Réf. DPC : 2043-0030/96/2019-458PU (corr. DPC : Mme A. Marinx)

Objet : BRUXELLES. Rue Montagne du Parc – Aménagement d’un second accès à la station de métro « Parc ».

Avis préalable de la CRMS

Délimitation de la zone disponible en vue de la construction d'un accès métro station « Parc » - Bruxelles Mobilité

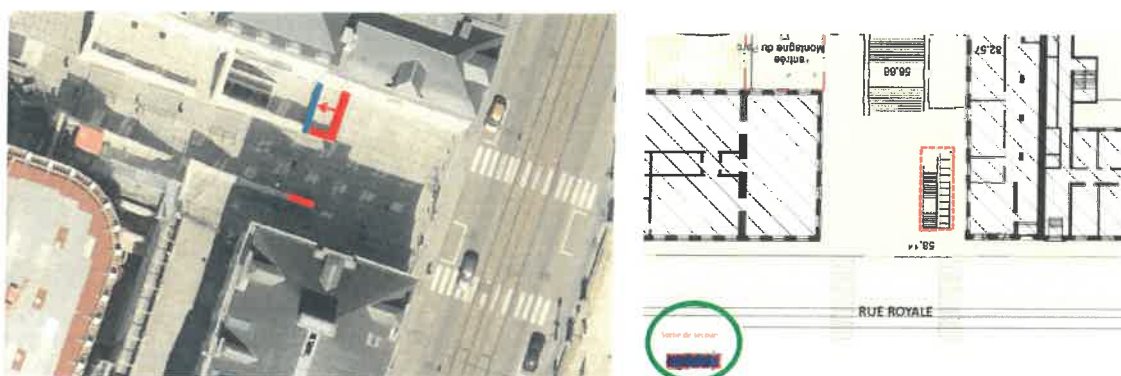
La présence de nombreux impétrants et de l'égout ne permet pas le placement d'un escalator à angle d'inclinaison de 30°, et impose de recourir à un escalator à 35° sauf à déplacer le muret jouxtant l'Hôtel

de France de 3,10 m. Bruxelles Mobilité propose le placement d'un escalator à 30°, moins contraignant pour des raisons techniques, selon deux variantes. Toutes deux supposent donc le déplacement du muret en retrait de 3,10m côté Hôtel de France et la suppression d'une partie du muret de l'autre côté (cf. dessins dans les variantes 1 & 2) :

*Variante 2 - A gauche : déplacement du muret et suppression d'une section du muret d'en face (en rouge)
A droite : accès contiguë à la façade de l'Hôtel de France (en rouge)*

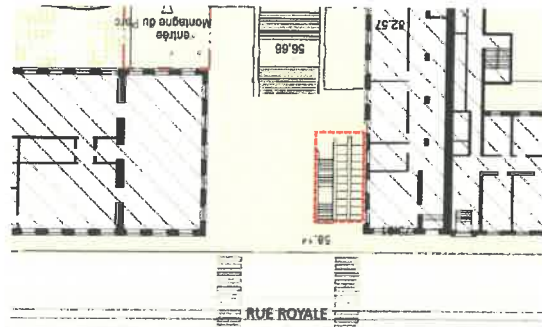
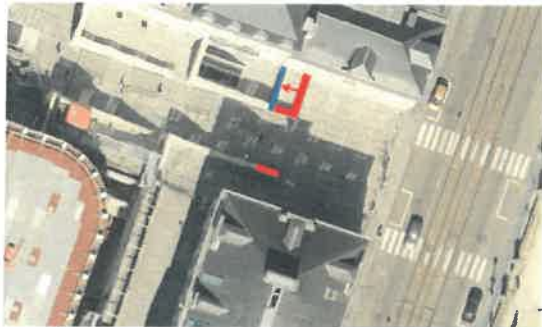
Une trémie d'accès « contiguë » à la façade de l'Hôtel de France comprenant un escalier et un escalator double ascendant ET descendant. La balustrade est également proposée sous diverses matérialités : en pierre, vitrée ou grillagée avec 2 dessins proposés (modèle *de Brouckère* ou vertical).

Avantages : l'escalator double (ascendant ET descendant) permet d'éviter la création d'une sortie de secours au niveau de la rue Royale.

Contraintes : trémie contiguë au mur de l'Hôtel de France avec probable reprise en sous-œuvre de ses fondations (en fonction des résultats de l'étude de stabilité).

Par conséquent, vu les contraintes réglementaires de mise aux normes de la station « Parc » et l'impasse dans la recherche de nouvelles alternatives dans le bas de la rue Montagne du Parc, **la CRMS ne s'oppose pas à l'implantation de la trémie telle qu'envisagée par la « Variante n°2 », contiguë à l'Hôtel de France (avec escalier et escalator double ascendant et descendant, avec inclinaison à 30°) nécessitant le recul du muret existant et sa reconstruction à l'identique ainsi que le raccourcissement d'autant du muret opposé (côté BNPPF).** Les modalités d'une reprise en sous-œuvre devront, le cas échéant, être étudiées et garantir une parfaite conservation de l'Hôtel de France.

En ce qui concerne la matérialité de la future balustrade, la CRMS demande de poursuivre l'étude avant de se prononcer sur les propositions avancées (en pierre, vitrée ou métallique). Elle demande de réaliser un repérage des éléments existants de clôture métalliques et/ou en pierre de ce côté de la rue Royale pour fonder les choix. Les différentes formules de garde-corps devront pouvoir être évaluées avec un plus grand recul sur le paysage urbain. L'objectif est de s'intégrer le mieux possible dans l'espace public eu égard au remarquable contexte patrimonial environnant (matériaux, couleurs, dimensions, interdistance des éléments constitutifs, etc.) à l'échelle du quartier. La CRMS demande aussi d'étudier dès à présent tous les dispositifs de signalétique qui accompagneront inévitablement les nouveaux aménagements de la STIB. La CRMS se tient à la disposition des demandeurs pour évaluer ces derniers éléments essentiels à la réussite de l'intégration d'un nouvel accès de métro au cœur du Quartier Royal.
